22250 Pilatusplatz Luzern

Fact Sheet: Prüfung Variante IG Pilatusplatz

Abbildung 4: Ist-Situation mit Projektvorschlag IG Pilatusplatz

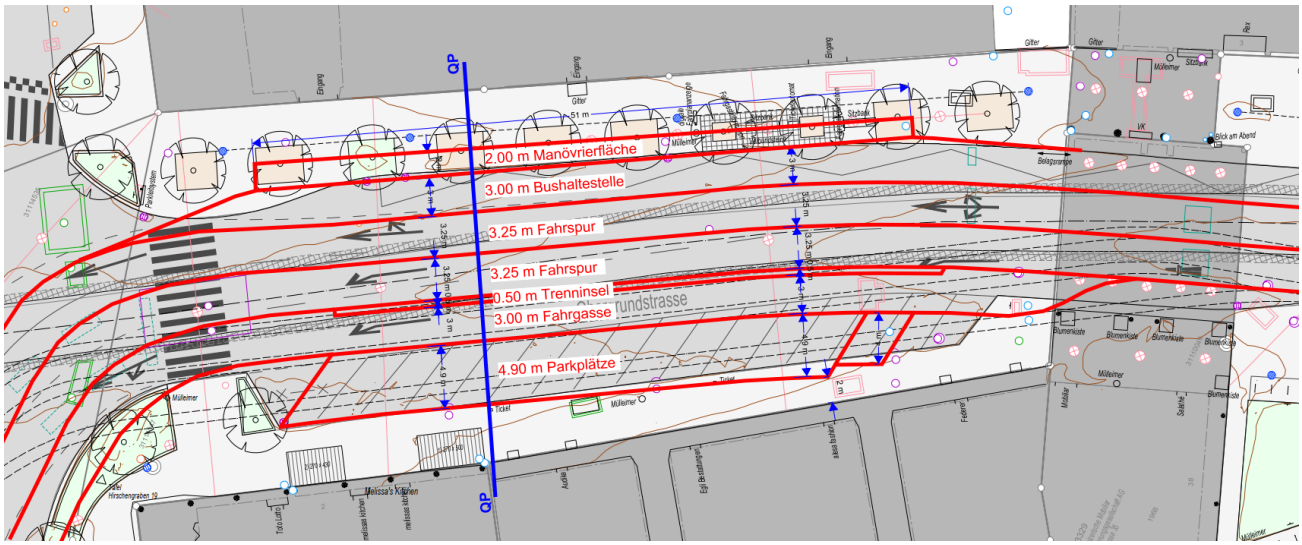
Wird der Vorschlag IG Pilatusplatz, wie in Abbildung 4 dargestellt, umgesetzt, können nachfolgende Projektziele, Randbedingungen und Normen nicht eingehalten werden:

- Es kann aus Platzgründen keine RVA integriert werden. → Projektziel nicht erfüllt
- Die gemäss BehiG erforderliche Manövrierfläche von 2.00 m liegt im Bereich der Bäume. Dadurch müssen die Bäume gefällt werden. → Projektziel nicht erfüllt
- Keine Verbesserung von Normalprofil: Spurbreiten sind 3.25 m. → An untere Grenze von Projektvorgaben
- Gemäss [6] muss das Trottoir mindestens 2.50 m breit sein. Entlang der Schrägparkierung sowie der Boulevardfläche ist zudem ein Umfeldzuschlag von je 0.50 m zu addieren. → Norm nicht eingehalten

Abbildung 6: Lösungsmöglichkeit mit Rechtsabbiegespur Kleinstadt (kein Trottoir bei Inselbau)

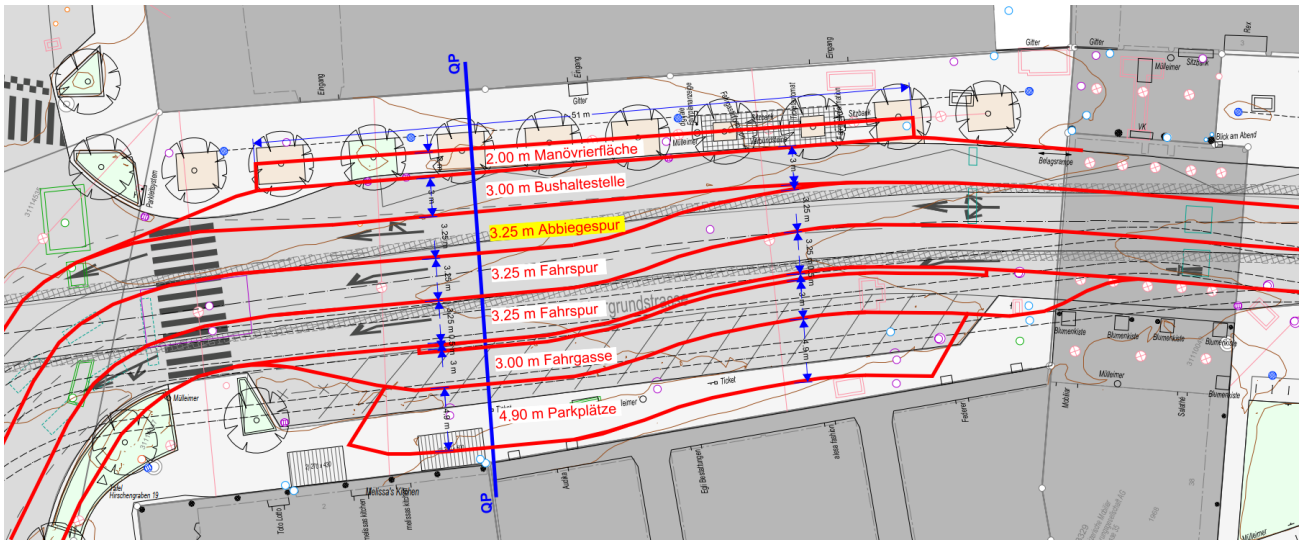
Bei der oberen Lösungsmöglichkeit resultiert keine ausreichende Trottoirbreite (Minimal ca. 1.20 m) entlang des Inselbaus. Bei der unteren Lösungsmöglichkeit ist die Busführung mit der Verschwenkung suboptimal (Länge Haltekante mit 22 cm Anschlag verkürzt sich um 10 m). Zudem wird die Verkehrsfläche stark in Richtung Stadthaus verschoben, was einer möglichen Aufwertung entgegenwirkt.
